Annexe n° 10 Récépissé de DICT ENEDIS du 22/11/2022

Récépissé de DT Récépissé de DICT

Annexe n° 11 Récépissé de DICT GRTgaz du 25/11/2022

Plan édité le :
18/11/2022

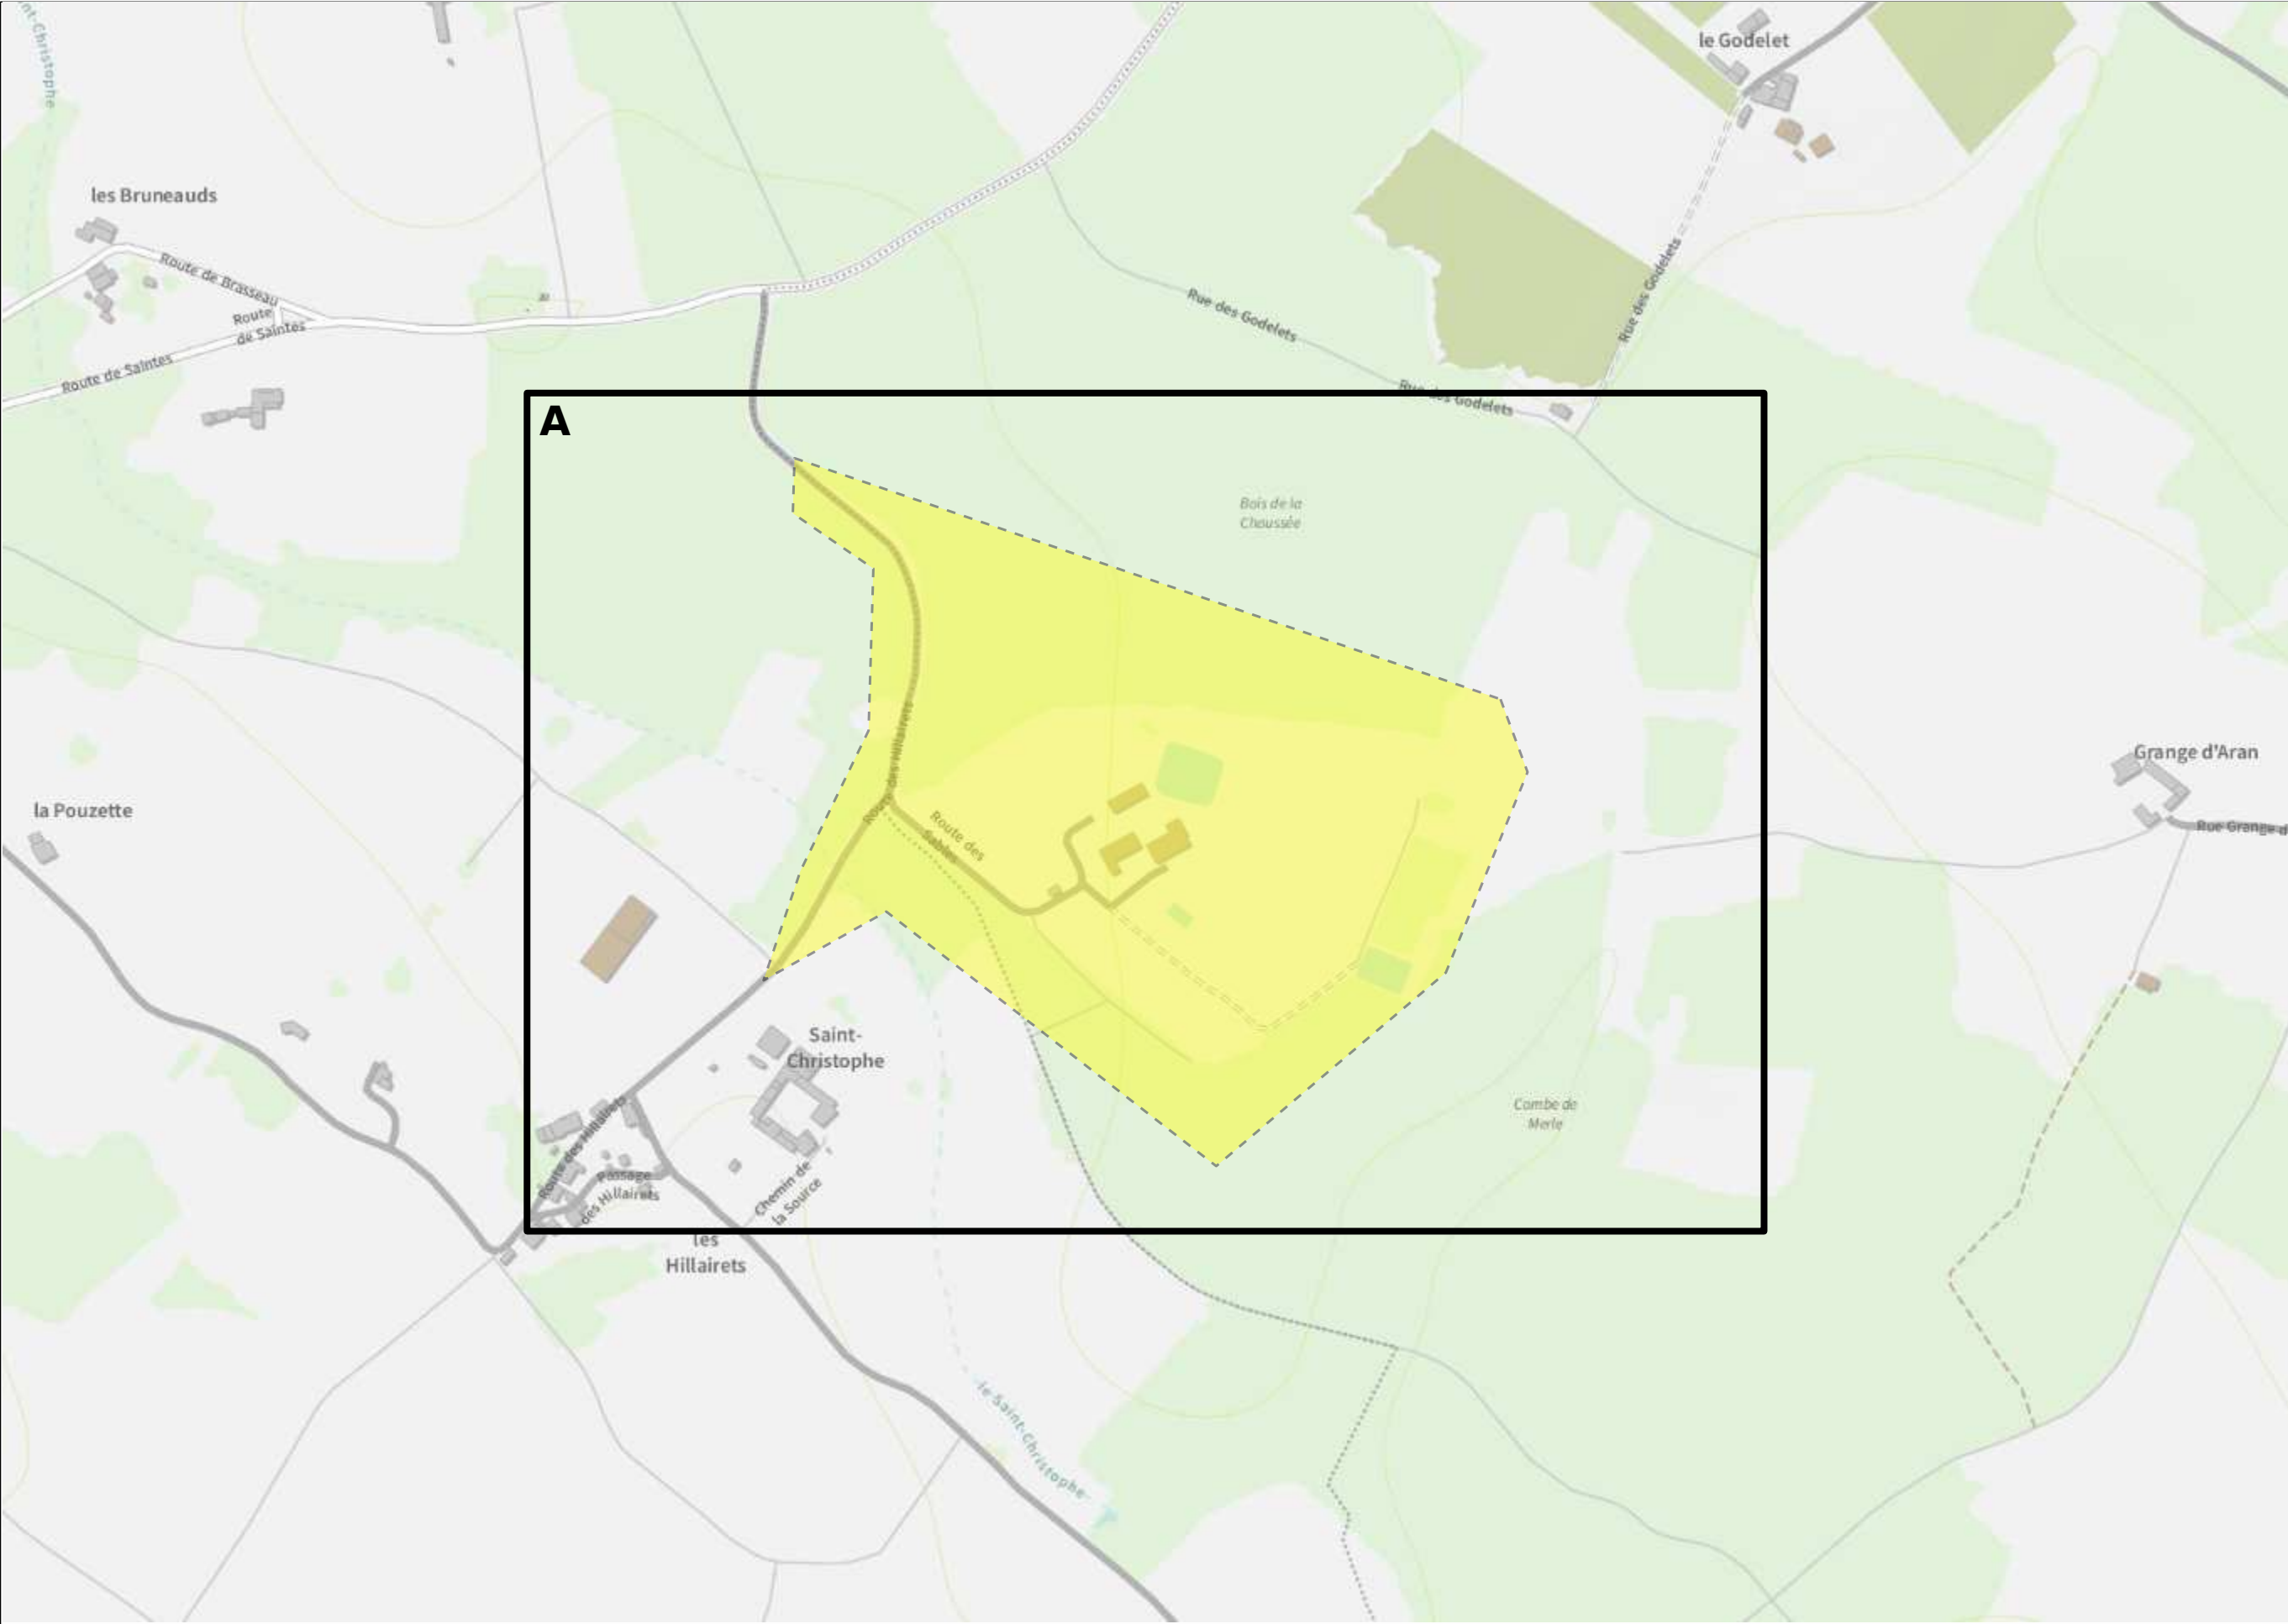
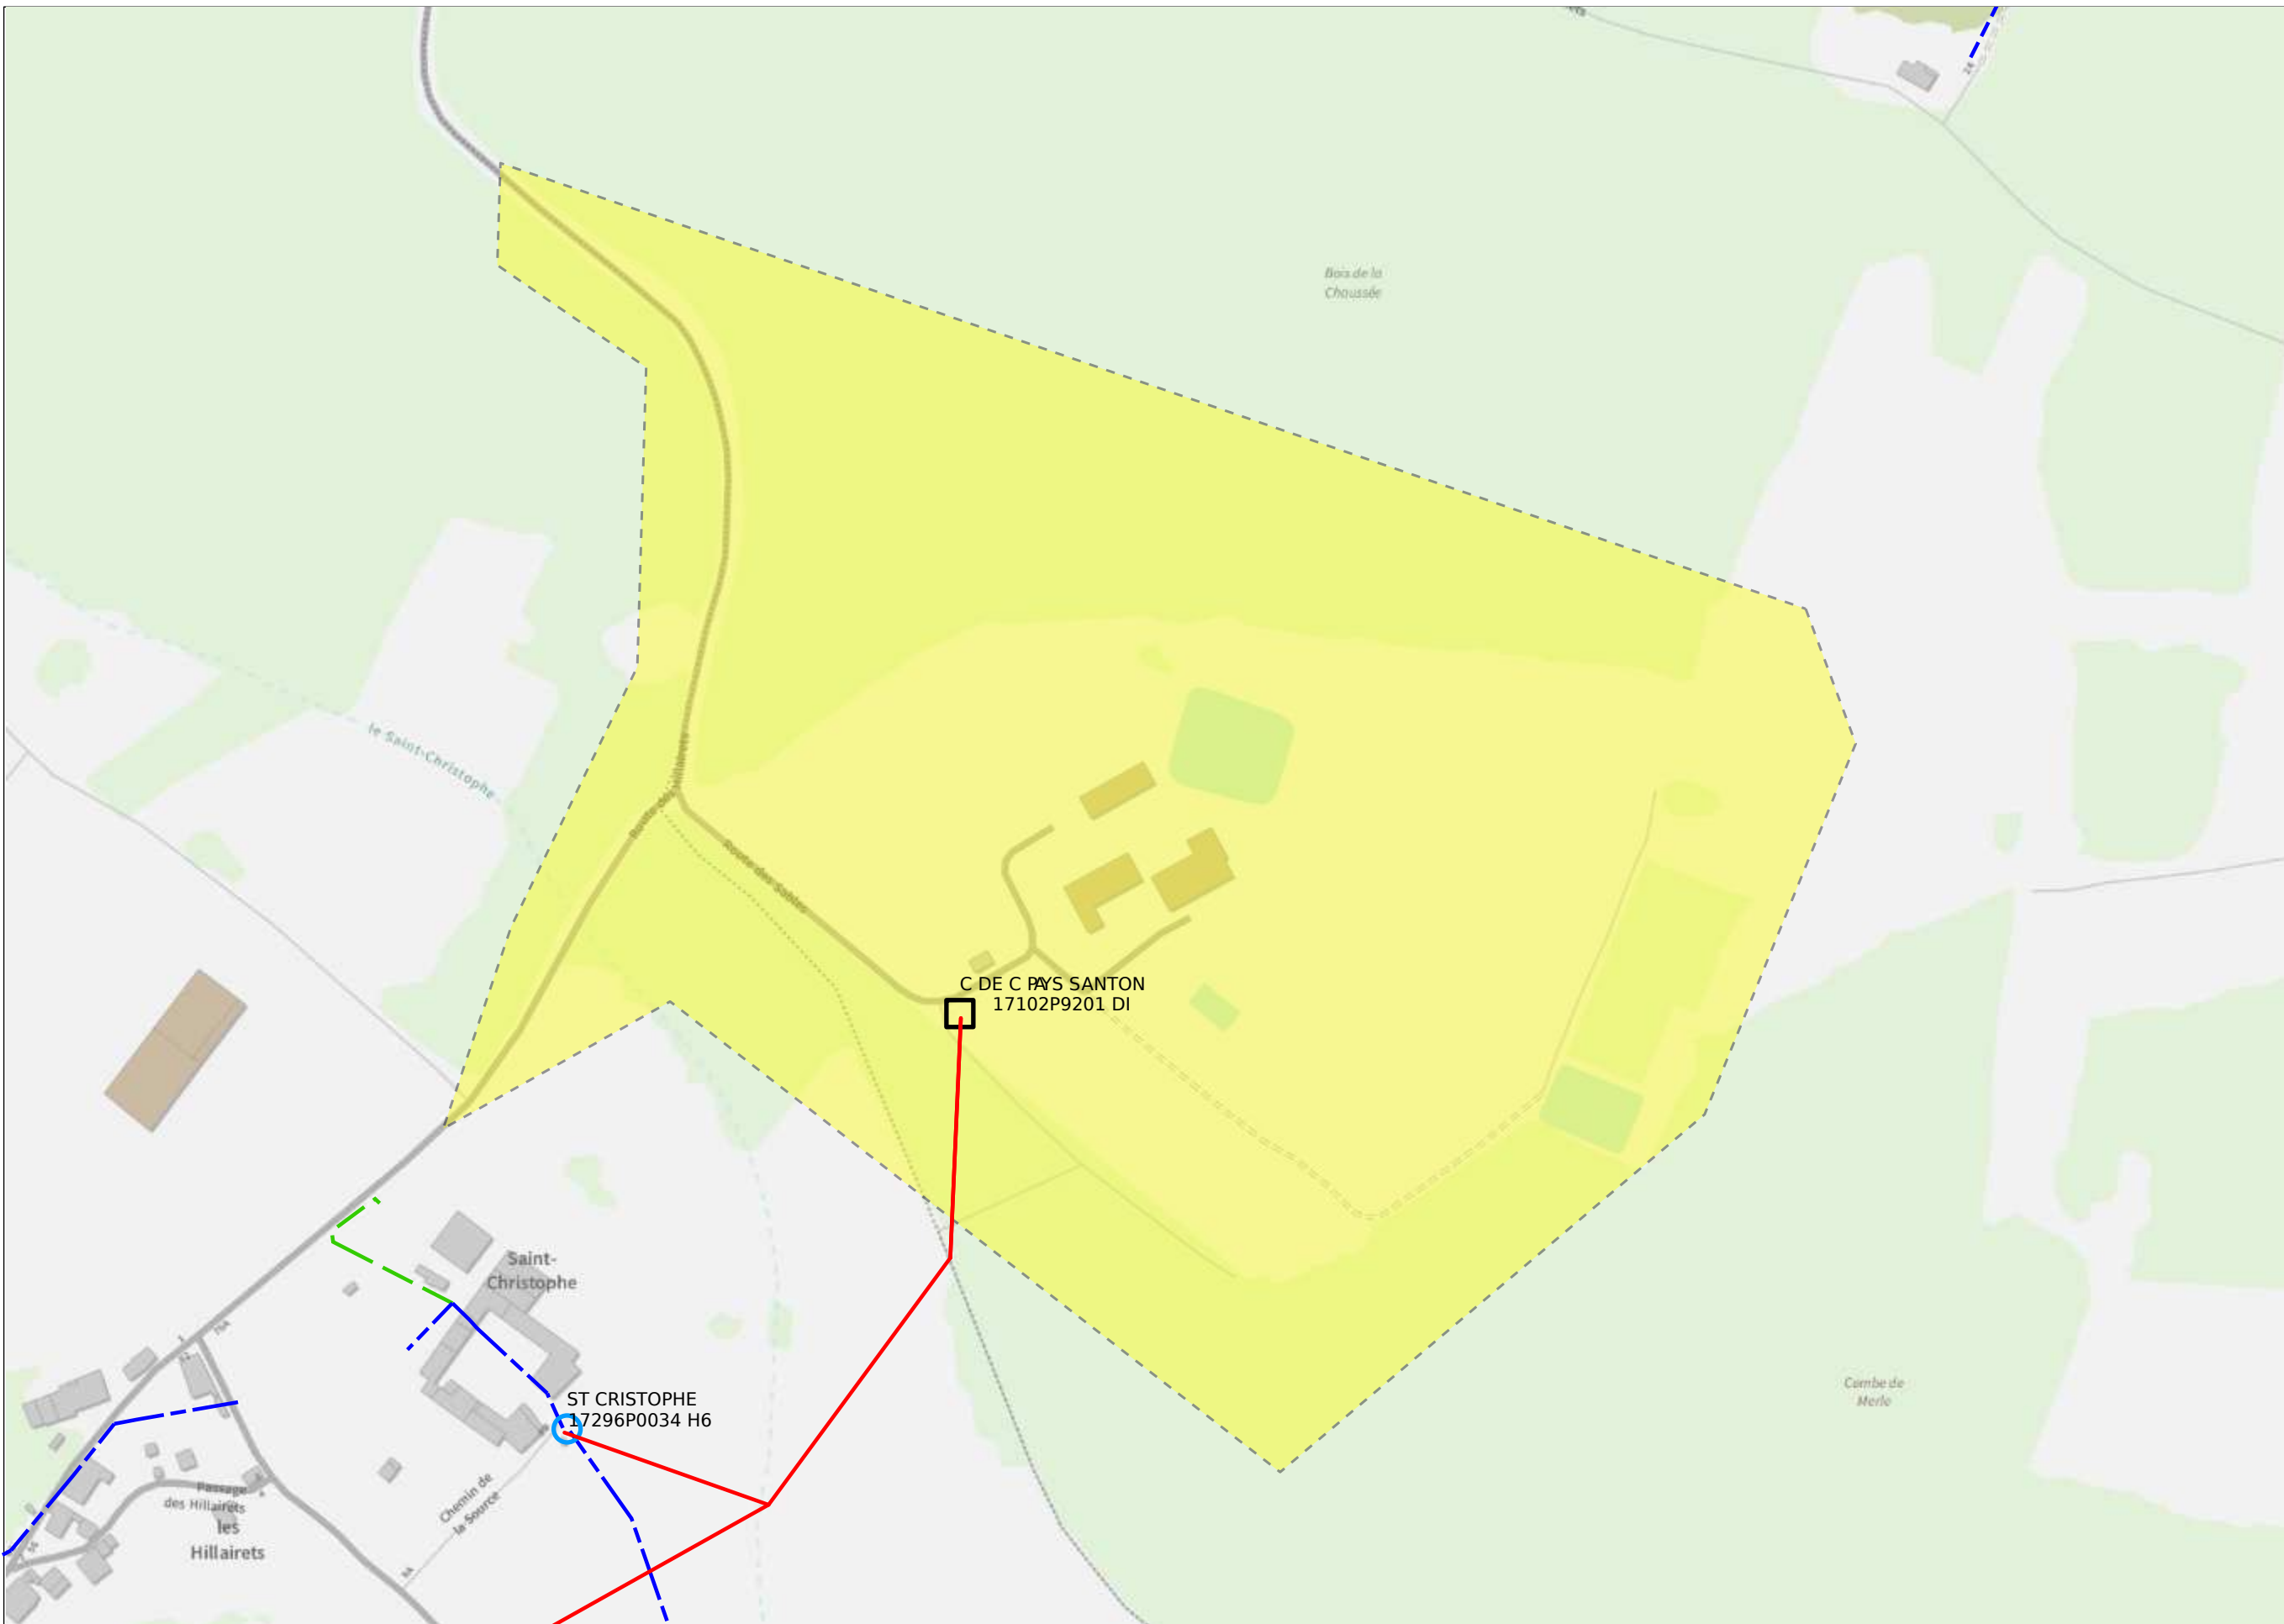
Les réponses ci-jointes n'engagent la responsabilité d'Enedis qu'à l'intérieur de l'emprise des travaux que vous avez déclarés. En particulier, les projets Enedis ne sont complétés qu'à l'intérieur de cette zone.

Sur ce plan les ouvrages sont en classe C.
S'ils sont représentés dans les plans des réseaux souterrains, il faudra alors se baser sur la classification indiquée dans ces plans
